**2024\_CBS\_09522 Nieuw aanvullend reglement van de politie op het wegverkeer - gemeenteweg - Nieuwbrugkaai - wijziging parkeerplaatsen voorbehouden voor elektrische of hybride elektrische voertuigen - Vaststelling**

# Revisie 1 (P-647719)

### Nieuwbrugkaai 91-93 & 94 2 EV's

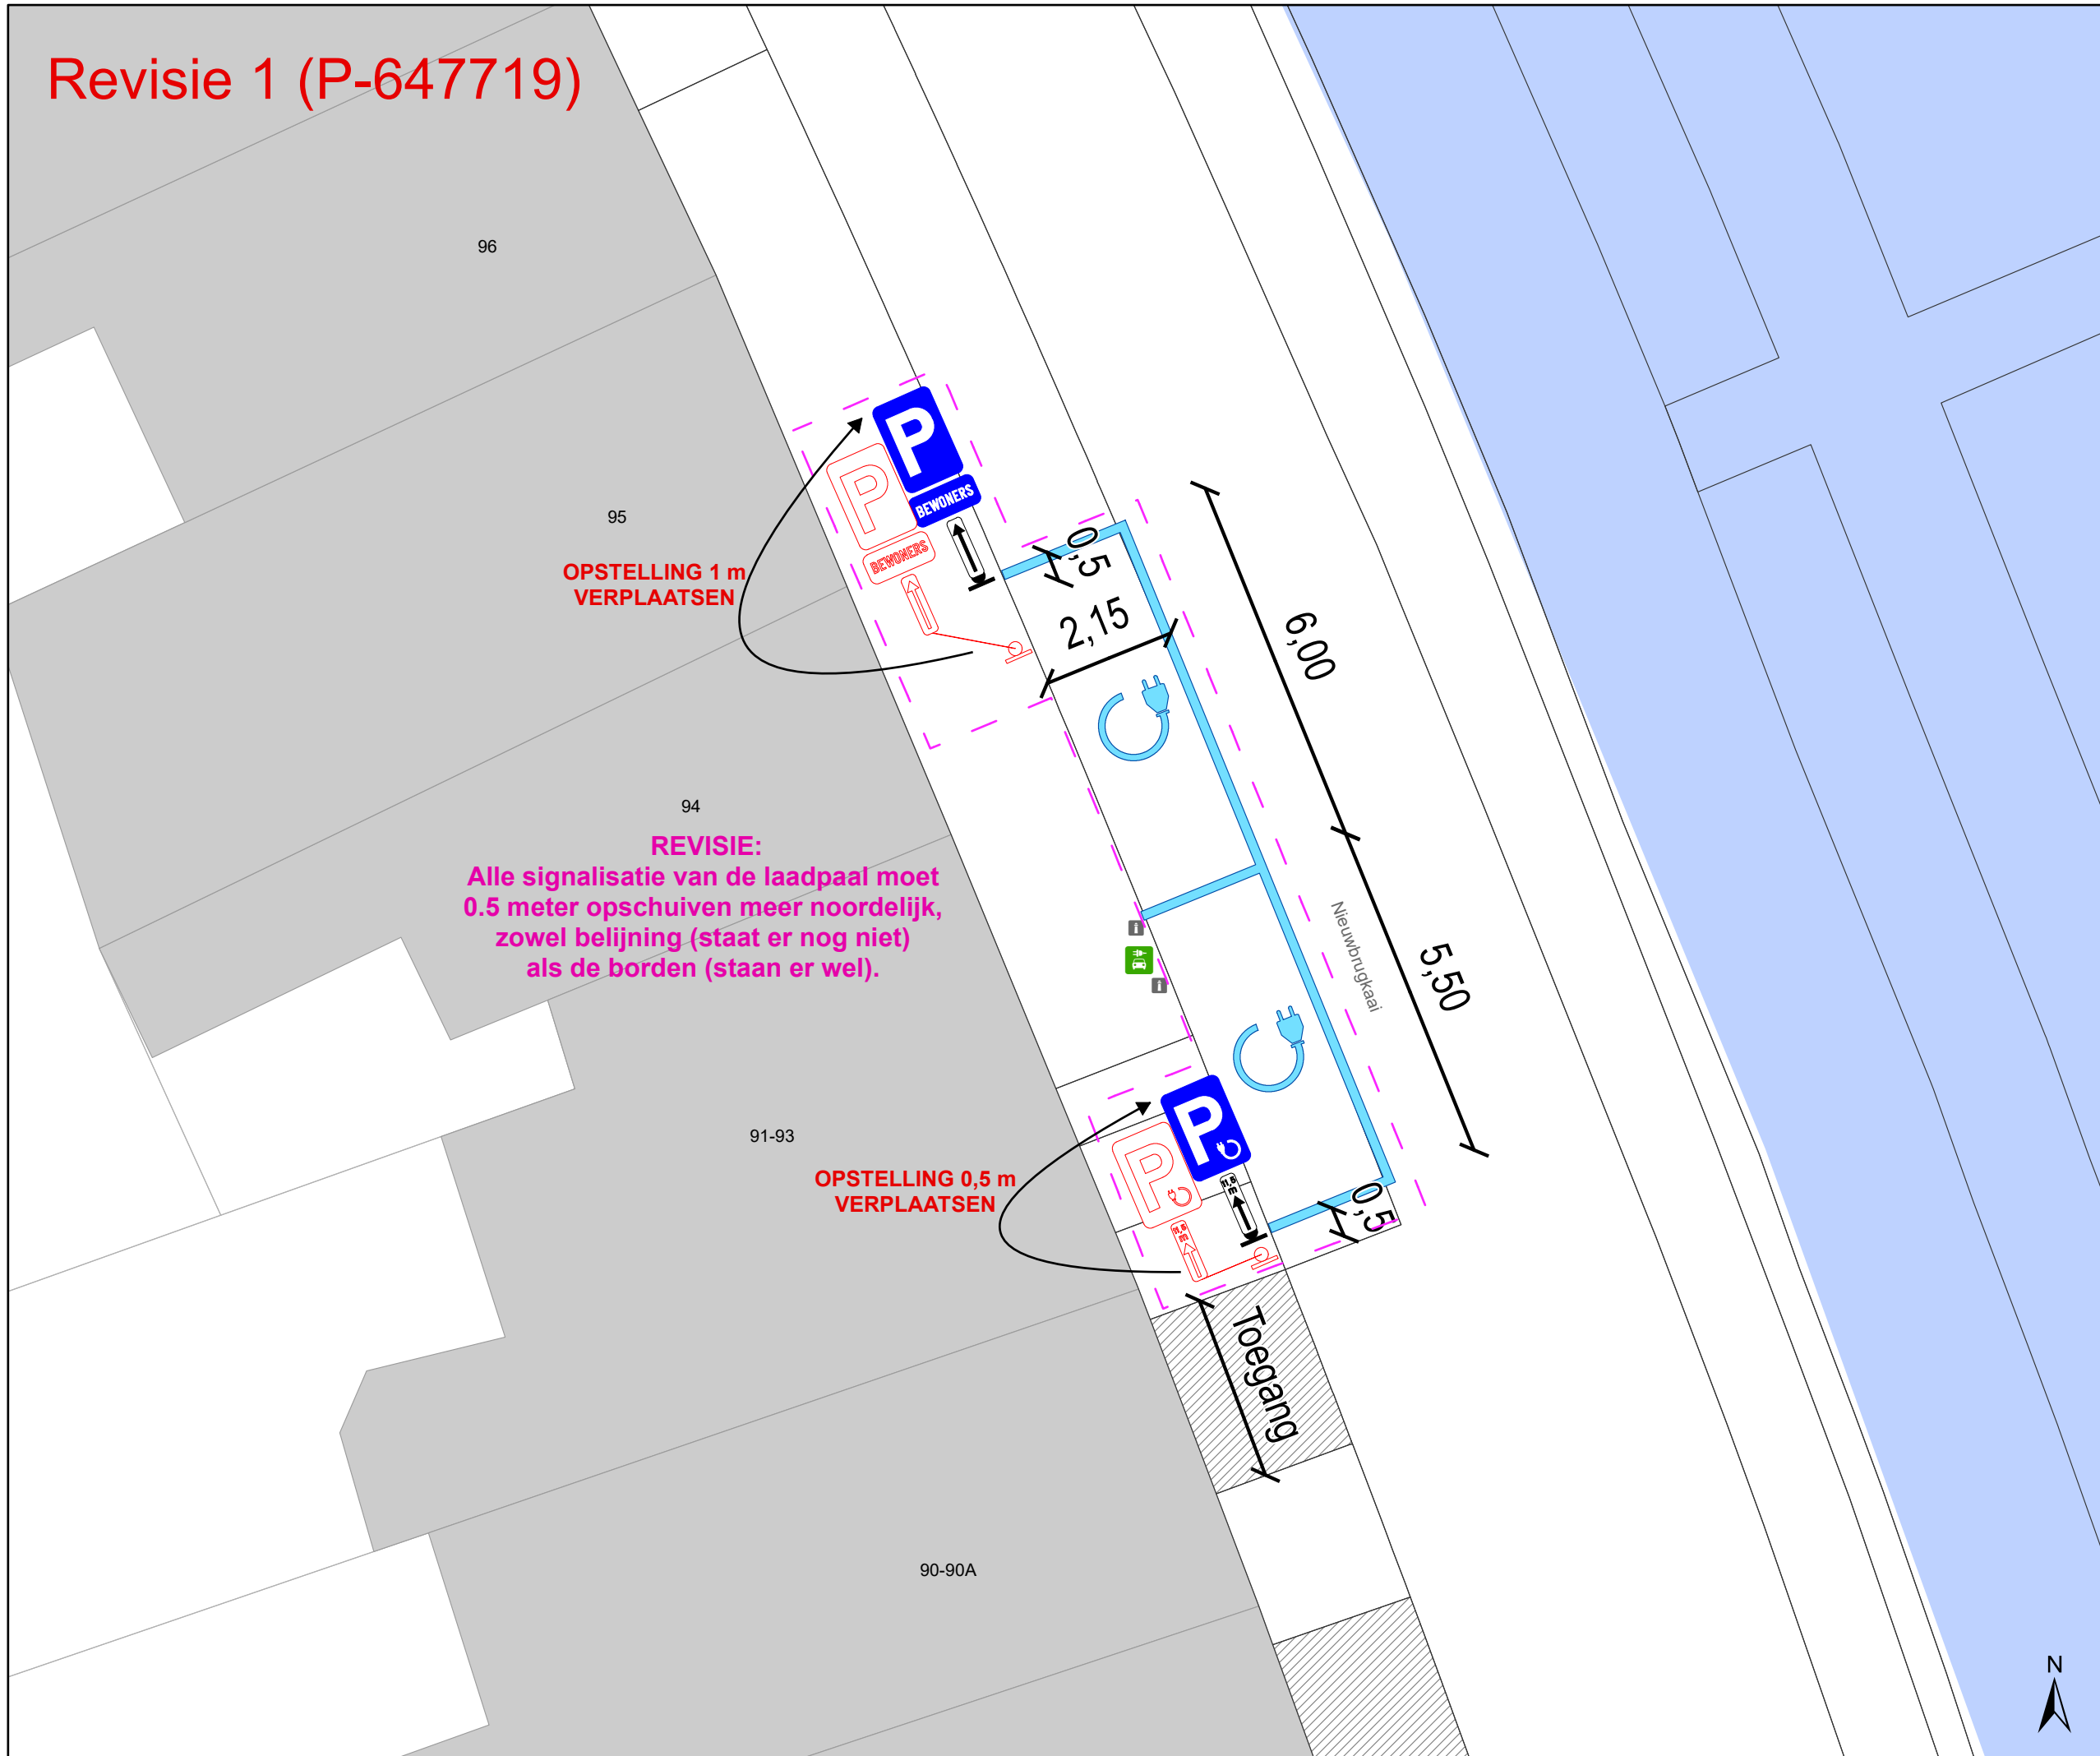
OPSTELLING 1 m VERPLAATSEN

**REVISIE:**  
Alle signalisatie van de laadpaal moet 0.5 meter opschuiven meer noordelijk, zowel belijning (staat er nog niet) als de borden (staan er wel).

OPSTELLING 0,5 m VERPLAATSEN
